חוות דעת מומחה בית המשפט

ת.א. 16805-10-20

1. על פי החלטתו של בית משפט השלום בתל אביב-יפו, בפני כבוד השופט, גיא הימן, התמנתי לשמש מומחה בת.א. 16805-10-20, טובול ואח' נ' אלקטרה השקעות (1998) בע"מ ואח', בעניין ליקויי בנייה הקיימים לכאורה בדירת התובעים, במסגרת פרויקט אכזיב, בדירה מס' 26 ברח' המעגן 7, נהריה.

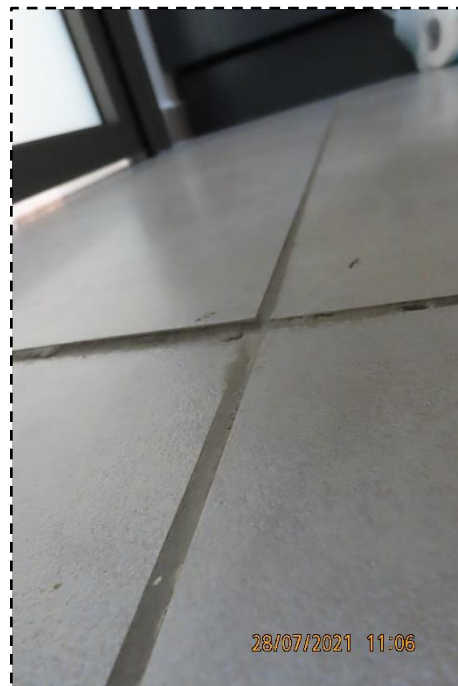
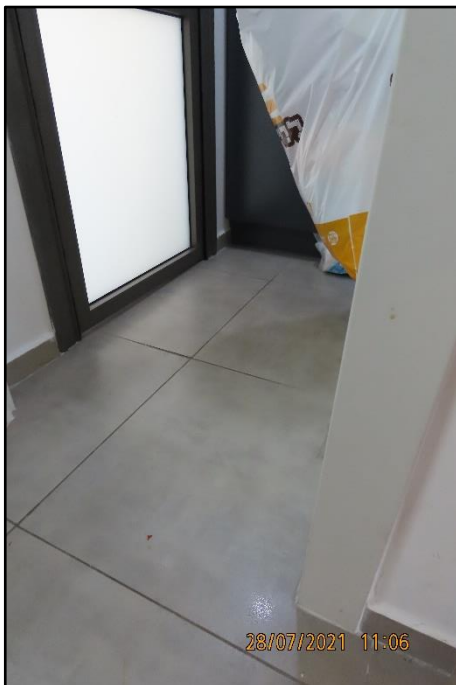
1.1. הפרש גובה בין אריח לאריח סמוך

הפרש גובה ניכר בין אריחי הריצוף

1.1. לטענת מומחה התובעים הפרש גובה ניכר בין אריחי הריצוף.

בבדיקה נמצא אריח שקוע באזור חדר המזווה, מעל 1.5 מ"מ.

מוסכם על מומחיי הצדדים כי קיים חוסר מישוריות בין אריחים סמוכים במזווה.

דרוש: החלפת אריח תוך שימוש באריחים שפורקו כמפורט בסעיף 4.1 להלן.

עלות: 350 ₪.

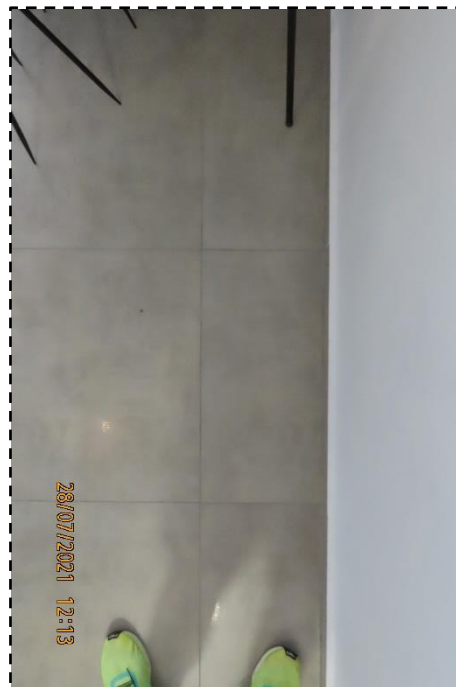
4.1. הבדלי גוון - שוני בסדרה/פגם באריח

הבדלי גוון וטקסטורה בריצוף. קיים חשש כי בוצע ריצוף תוך שימוש באריחים מסדרות ייצור שונות. תיקון: יש לפרק את אריחי הריצוף שגונום שונה ולהתקין במקומם אריחי ריצוף מאותה סדרה. במידה ולא קיימים אריחי ריצוף בגוון זהה לשם תיקון הליקוי המפורט ידרש לפרק את כל אריחי הריצוף בחלל הנדון ולרצף מחדש באריחי ריצוף מסוג אחד בלבד כפי שיוסכם עם המזמין.

4.1. לטענת מומחה התובעים ישנם הבדלי גוון באריחים.

בבדיקה לא נמצא אריח בגוון שונה או מטקסטורה שונה באריחים.

הוסכם על הנוכחים כי הונחו שני אריחים, סמוכים לקיר, במרקם "חלק" יותר מיתר האריחים.

דרוש: פירוק עדין של ריצוף הסלון, אריחים ישמשו להחלפה סלקטיבית, ריצוף הסלון

באריחים חלופיים.

עלות: 30,000 ₪.

10.1. מידות מישקים / חוסר אחידות

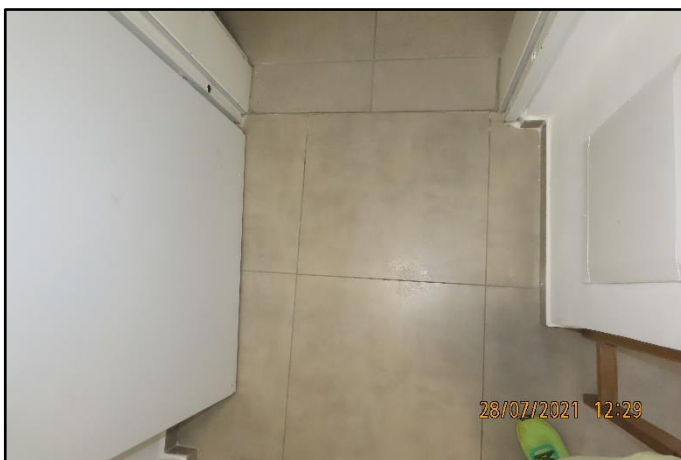
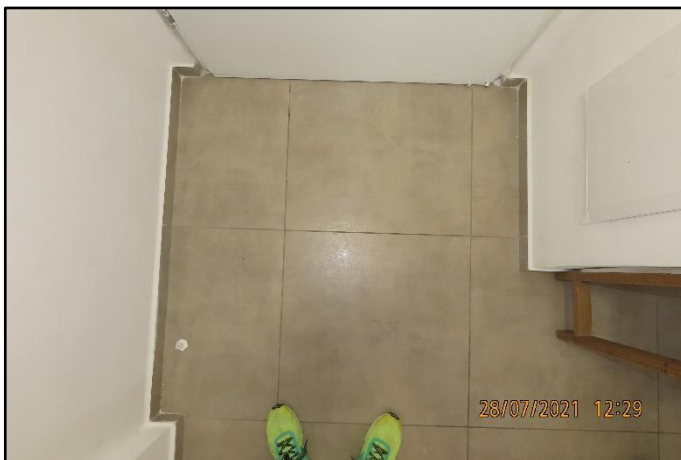
המרווחים שבין האריחים אינם אחידים
תיקון: 1. החלפת אריחים באזורים הנ"ל, כולל עבודות הפירוק, פינוי הפסולת ניקוי מצע החול / סומסום וריצוף חוזר באריחים חדשים.
2. יש להסיר בזהירות את מילוי הרובה הקיים ולבצע מחדש (תיקוני רובה בגוון תואם).

10.1. לטענת מומחה התובעים המרווחים שבין האריחים אינם אחידים.
בבדיקה לא נמצא ליקוי מהותי, הבדלי רוחב המישק נובע מסטייה מותרת במידות האריחים.
הסטייה בפגות עליה טוען מומחה התובעת קטנה מהסטייה המקסימאלית המותרת בסטיות האריחים עפ"י ת"י 314.

אותרו מספר מקומות בהן המרווחים בין האריחים אינם אחידים, קיים מפגש בין אריחים – ראה

התייחסות בסעיף 4.1 לעיל.

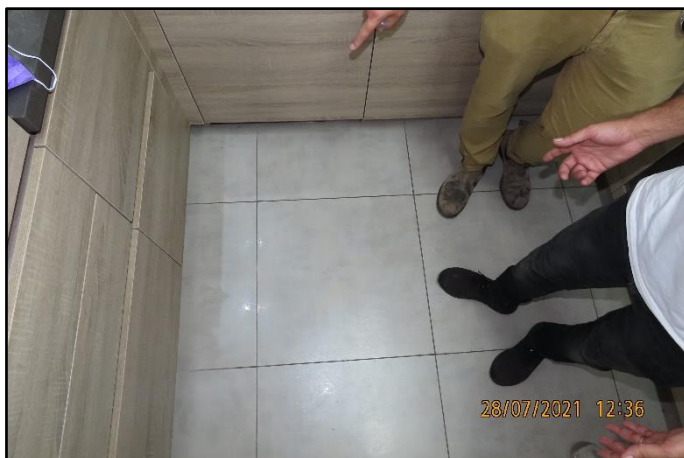
11.2. מידות מישקים / חוסר אחידות

המרווחים שבין האריחים אינם אחידים - יש אריחים רבים בדירה עם מעין קימור של הפוגה. לטעמי יש בסדרה פגם רציף ולכן הספיקה שבתמחור אינה מאפינת את כל האריחים עם אותה בעיה.
תיקון: 1. החלפת אריחים באזורים הנ"ל, כולל עבודות הפיחוק, פינוי הפסולת ניקוי מצע החול / סומסום וריצוף חוזר באריחים חדשים.
2. יש להסיר בהירות את מילוי הרובה הקיים ולבצע מחדש (תיקוני רובה בגוון תואם).

11.2 לטענת מומחה התובעים המרווחים שבין האריחים אינם אחידים.

בבדיקה לא נמצא ליקוי מהותי.

כאמור בסעיף 10.1 הסטייה ברוחב המישקים נובע מסטייה המותרת במידות האריחים אשר אינם חורגים מדרישות התקן.

יתוקן במסגרת סעיף 4.1 לעיל.

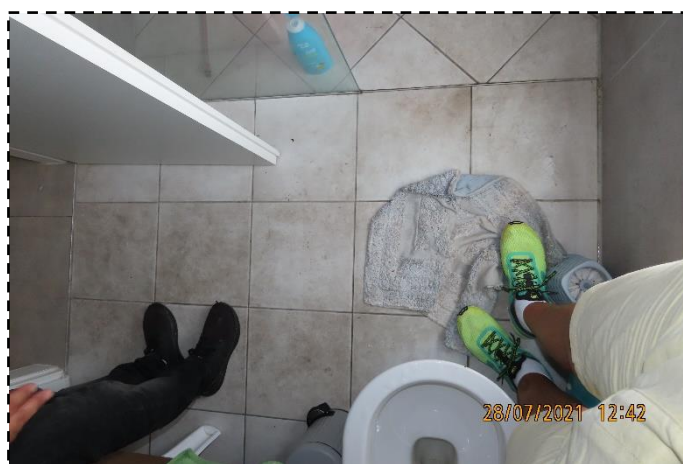
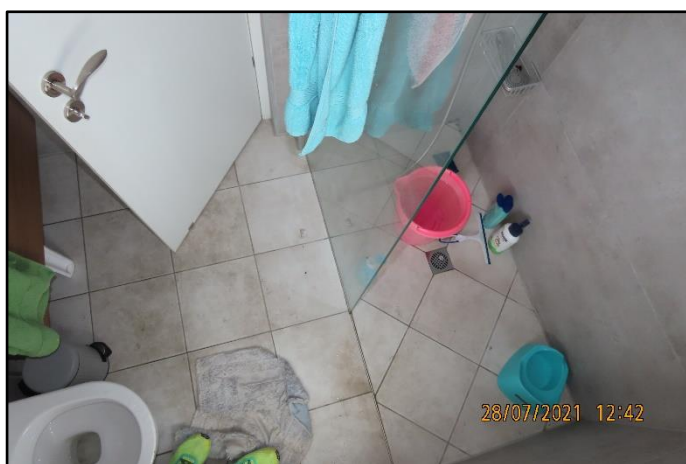
12.1 לטענת מומחה התובעים הריצוף הקיים קשה לניקיון ומקשה על התפעול השוטף של הדירה.

בבדיקה נמצא ריצוף מחוספס עם כתמי לכלוך.

לטענת התובע כל הריצוף בחדר רחצה כללי הוחלף ע"י הנתבעת. עפ"י מומחה התובעים

הותקנו אריחים עם מקדם דרגת החלקה R11 בכל חדר הרחצה.

לא ברור מדוע הותקנו אריחים בעלי דרגת החלקה R11 בחדר הרחצה.

מוסכם על מומחה הנתבעת כי בחדר רחצה הורכב R11 הצובר לכלוך.

דרוש: מוסכם על מומחיי הצדדים החלפת הריצוף.

עלות: 2,100 ₪.

13.2. ציפוי מבנה - שליכט אקרילי

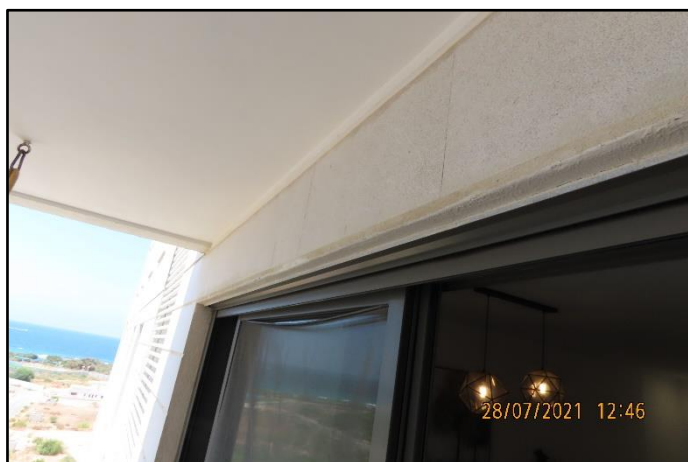
אלמנט הציפוי המהווה את המראה החיצוני הסופי בוצע בצורה לקויה. המראה אינו אחיד ולא בוצע לפי כללי המקצוע תוך הקפדה של ניקוי מלאג' בכל משיכה. תיקון: יש לבצע מחדש את השליכט האקרילי בשטח מלא בכדי לא ליצור מראה של טלאי הערכת עלות: 600 ש"ח

13.2 לטענת מומחה התובעים אלמנט הציפוי המהווה את המראה החיצוני בוצע בצורה לקויה. בבדיקה נמצא גימור לקוי בציפוי האבן. לטענת התובעים בוצע תיקון אך התיקון אינו אסתטי. יש לשפר את התיקון. עלות התיקון: 600 ש"ח, כפי שקבע מומחה התובעים.

נראו מריחות כוחלה על החיפוי.

דרוש: ניקוי.

עלות: 600 ש"ח.

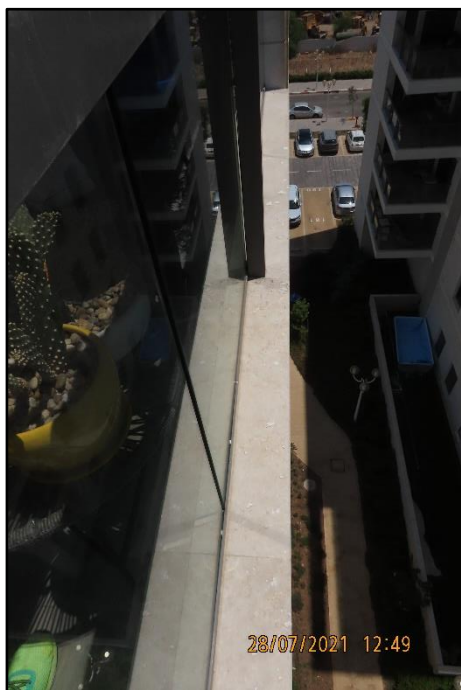
14.1. ניקיון הדירה לאחר תיקון ליקויים
לאחר סיום תיקון הליקויים יבוצע ניקיון במיקומים האמורים במרפסת השמש - שאריות חומרי בנייה מדירות אחרות.
תיקון: בתום תיקון הליקויים יש לבצע ניקיון יסודי לכלל הדירה עם דגש על שאריות חומרי בנייה מרפסת הדירה, חיפויי הקירות וקופסאות ביקורת.
יש להיזהר משימוש בחומרים מאכלים כגון חומצות מלח וכו'.
הערכת עלות: 1000 ש"ח

14.1. לטענת מומחה התובעים שאריות חומרי בנייה מדירות אחרות במרפסת שמש. בבדיקה נמצא שאריות של חומרי בנייה ע"ג הקופינג במרפסת.
יש לנקות את שאריות חומרי הבנייה.
עלות התיקון: 600 ₪.

כתמי צמנט על ספי השיש.

דרוש: ניקוי.

עלות: 1,000 ₪.

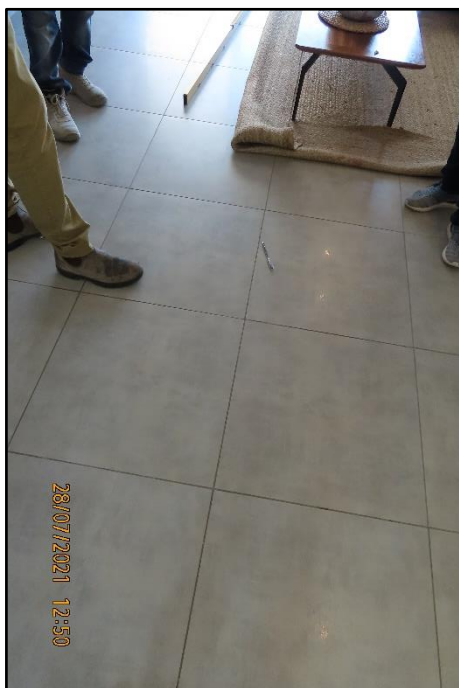
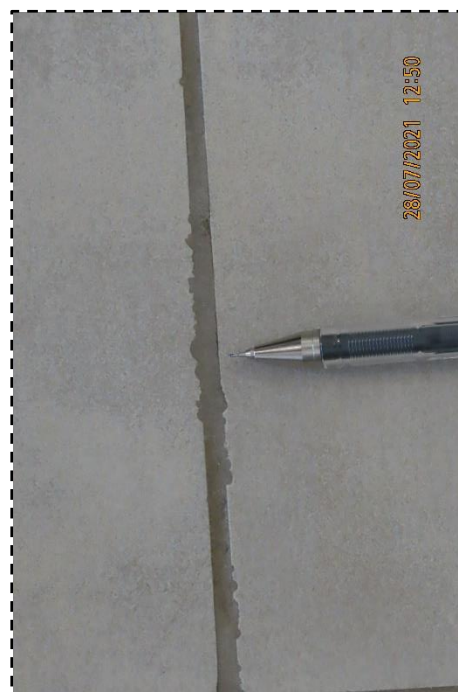
15.1. סדקים באריחים/פגעים/פציעות באריח

מישקי אריחים רבים בעלי חיתוך בקצוותיהם, חלק מהאריחים עם פציעות בגלזורה המחברת בין במישקים עצמם.

15.1 לטענת מומחה התובעים מישקי אריחים רבים בעלי חיתוך בקצוותיהם, חלק מהאריחים

עם פציעות בגלזורה המחברת בין המישקים עצמם.

בבדיקה נמצאו חמישה אריחים עם פגיעות מכאניות וכן נמצאו שברים מינוריים.

אותרו שברים ופגיעות בפאות.

יש לפרק את הריצוף בחדר הממ"ד כך שניתן יהיה להשתמש בכ- 9 אריחים שיפורקו

ולהחליף בעזרתם את 5 האריחים הפגועים או אריחים נוספים ברחבי הדירה. במקרה

כזה עלות פירוק האריחים בממ"ד והתקנה של אריחים חדשים יהיה 5,300 ₪.

16.1. מראה לא אחיד

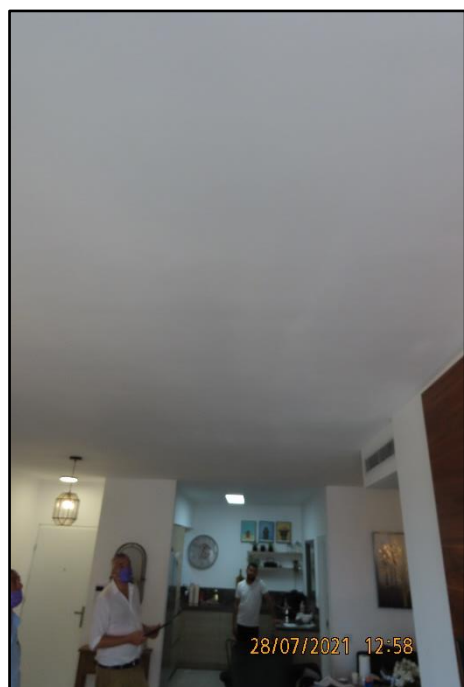
תקרת הדירה משופעת ריבודים הנראים כגלים על גבי התקרה
תיקון: יש צורך להחליק את התקרה ואו לצפותה באלמנט ישר וקשיח כגון הנמכת גבס וכן נדרש לתקן בצורה
מקצועית ואחידה.
יש לבצע צבע איכותי ומסונן למראה לא מגורגר.
הערכת עלות 4500 ש"ח

16.1 לטענת מומחה התובעים תקרת הדירה משופעת ריבודים הנראים כגלים על גבי התקרה.
בבדיקה נמצא כי יש לשפר את הגימור של שטח התקרה בסלון.
יש לשפר את גימור הצבע בתקרה ע"י ביצוע תיקוני שפשוף וצבע בתקרה.
עלות התיקון: 2,800 ₪.

נראו מריחות צבע.

דרוש: שפכטל וצביעת התקרה.

עלות: 3,200 ₪.
